## Wettbewerb für den Ausbau des Aare-Flussbades im Marzili, Bern.

In der letzten Nummer des vorigen Bandes (30. Juni d. J.) hatten wir das Ergebnis dieses beschränkten Wettbewerbes mitgeteilt. In Anbetracht der zunehmenden Bedeutung für sportliche Leibesübungen aller Art lassen wir hier noch die Pläne der beiden als gleichwertig in 1. Rang gestellten Entwürfe folgen, dies umso mehr, als die Einrichtung von Flussbädern zum Teil eigenartige Massnahmen erfordert. Wenn wir dabei zum Entwurf Nr. 3 auf dieser Seite noch zwei Einzelheiten beifügen, tun wir es, weil der Verfasser dieses Projektes als Schwimmwart des Berner Schwimmklub auf diesem Sportgebiet als besonders sachverständig anzusehen ist und deshalb seine Vorschläge auch anderweitig zur Anregung dienen können. Das Preisgericht beurteilte diese Entwürfe wie folgt:

11, Rang ex aequo, Entwurf Nr. 3.

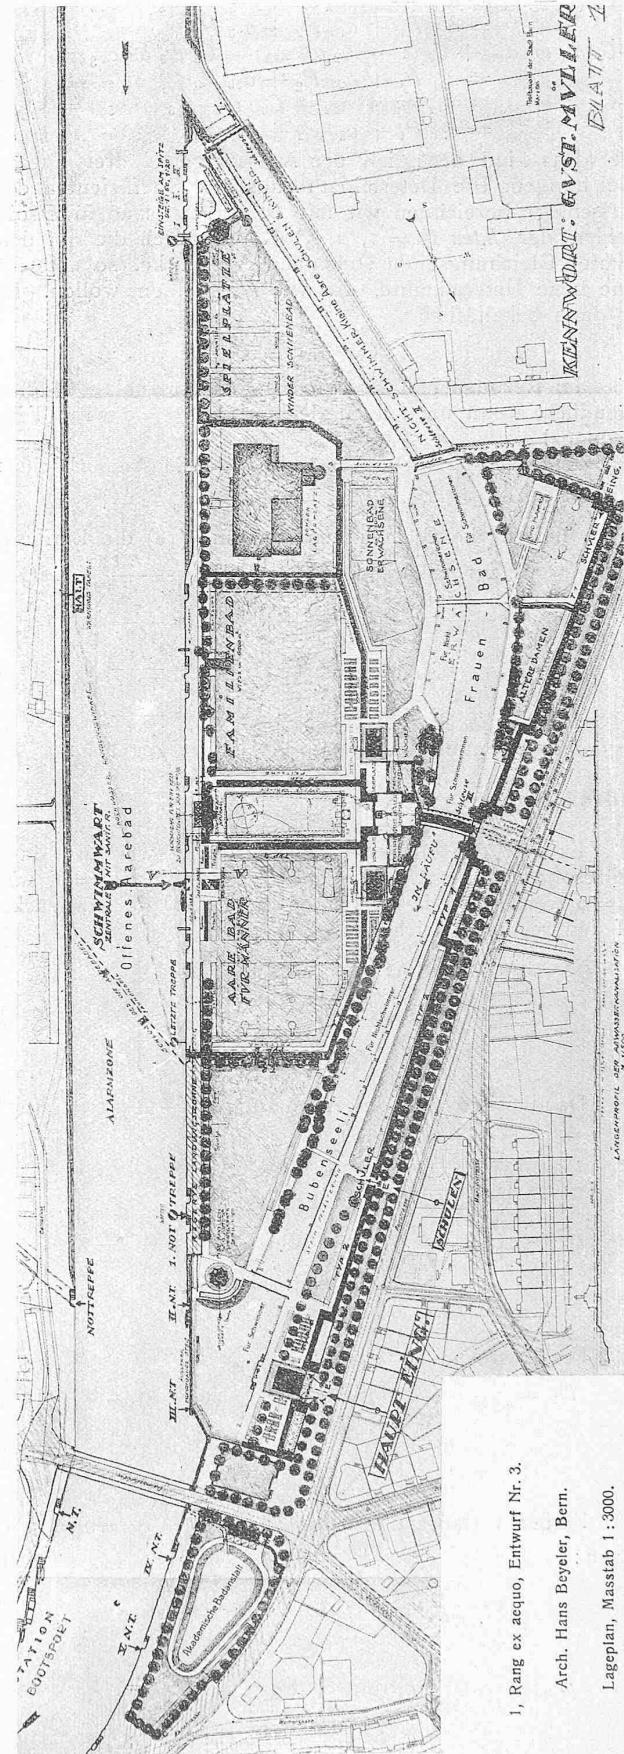
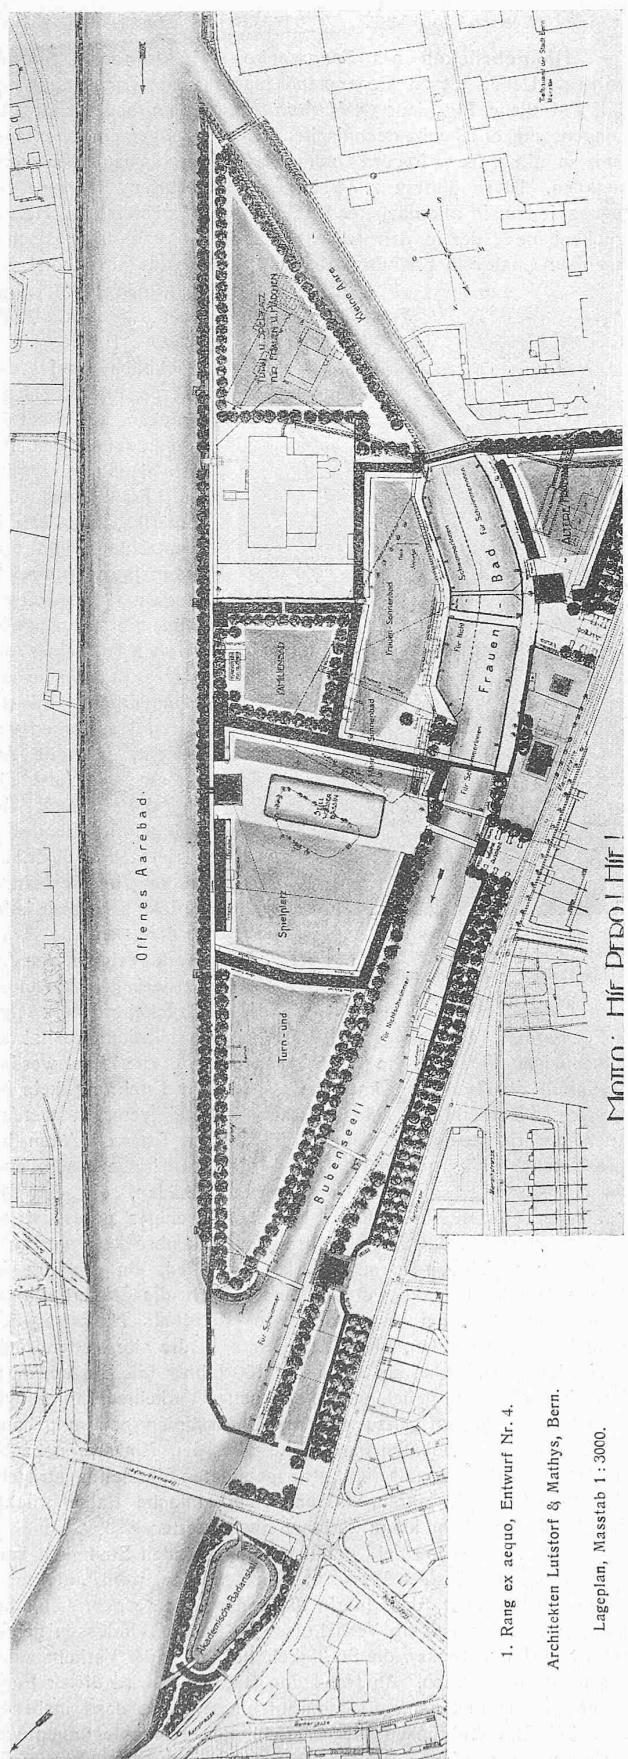
Entwurf Nr. 3 „*Gustav Müller*“. Die Aufstellung ist klar, übersichtlich und grosszügig vorgesehen. Die gewaltsame Symmetrie führt aber zu Anlagen, die mit den Programm-Bestimmungen nicht im Einklang stehen. Das Familienbad wird zu gross und der Spiel-

platz im Bubenseeli in unzulässiger Weise verkümmert. Das Projekt geht über die gestellte Aufgabe und das Bedürfnis einer Flussbadanstalt hinaus. Speziell bezieht sich das auf die Ausgestaltung der Vorplätze und Eingänge zum Aare-, Frauen- und Familienbad.

Der Turn- und Spielplatz im Bubenseeli muss unbedingt in der heutigen Grösse beibehalten werden. Der Eingang zum Bubenseeli ist weiter aareaufwärts zu stellen; Schülereingänge sollen der Kontrolle wegen mit den Haupteingängen vereinigt werden. Die vor-

geschlagene Zentralisation der Eingänge zu Frauen-, Aare- und Familienbad und Stillwasserbassin erschwert eine reibungslose Zirkulation und es sind die einzelnen Eingänge nicht gut sichtbar. Die vom Verfasser vorgeschlagene grundsätzliche, entgegen den Bestimmungen im Programm vorgesehene Trennung der Schwimmwacht und des Wirtschaftsbetriebes im Aarebad ist empfehlenswert. Der Platz für das Haus des Schwimmwartes ist richtig gewählt. Das Stillwasserbassin ist durch die seitlichen Kabinen zu sehr eingeengt. Das Frauenbad wird durch den Eingang zur Dampfzentrale unterbrochen. Es fehlt eine unabhängige Verbindung. Gut ist der Vorschlag, den kleinen Aarearm im Spitz für Nichtschwimmer, denjenigen des bisherigen Frauenbades ganz für Schwimmer auszubauen. Die zweite Baumreihe an der Marzilistrasse ist zugunsten einer Vergrösserung der Frauenbadanstalt wegzulassen. Die Entfernung der beiden zu schonenden Gebäude an der Marzilistrasse widerspricht den Programmbestimmungen. Die Errichtung einer Quaimauer anstelle der heutigen Böschung im offenen Aarebad würde das landschaftliche Bild stören. Die Vorschläge für die Treppen beim Aarebad, sowie diejenigen für die Kabinen sind gut überlegt und zweckentsprechend. Die Alarm- und Signalvorrichtungen für den Rettungsdienst verdienen alle Anerkennung. Das Projekt ist in dieser Beziehung sporttechnisch gut durchstudiert.
